BM-SB-8339**ПРИСВОЕНИЕ НОВОГО АРТИКУЛА САЙЛЕНТБЛОКУ
ПРОДОЛЬНОГО РЫЧАГА ПОДВЕСКИ ЗАДНЕГО МОСТА
ДЛЯ МОДЕЛЕЙ СЕРИИ BMW E36, E46 И E83.****Проблема:**

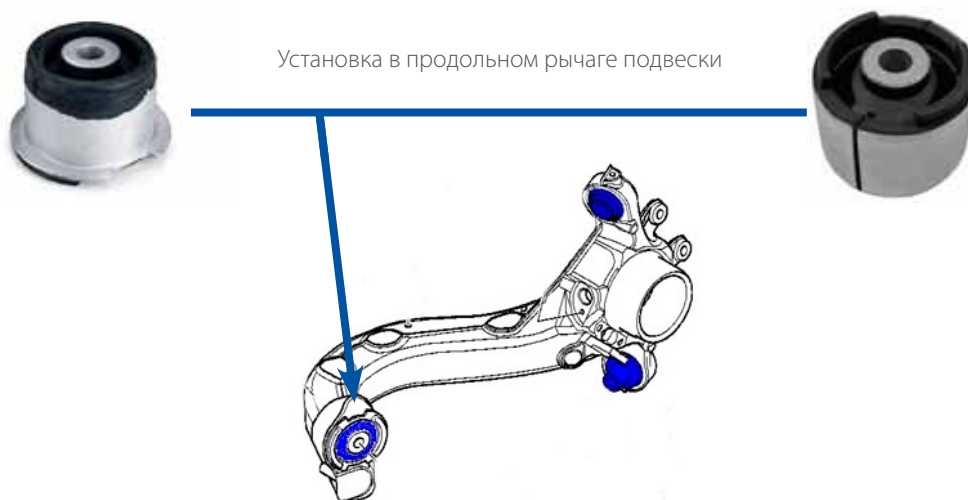
До недавнего времени замена этого резинометаллического шарнира (артикул по каталогу BMW – 33 32 6 770 786) была возможна только путем демонтажа различных деталей заднего моста для получения доступа к продольному рычагу подвески, т.е. эта работа занимала много времени и была затруднительна.

Конструкция была изменена за счет удаления обечайки. Теперь замену можно выполнять, используя специальный инструмент и без необходимости демонтажа различных частей заднего моста. Это ускоряет весь процесс, делая его более безопасным.

**Предыдущий артикул
запчасти MOOG: BM-SB-0054****Новый артикул запчасти
MOOG: BM-SB-8339****Совет относительно техники безопасности:**

Деталь с текущим артикулом BM-SB-0054 можно использовать без каких-либо проблем технического характера. Изменение конструкции влияет только на процесс замены.
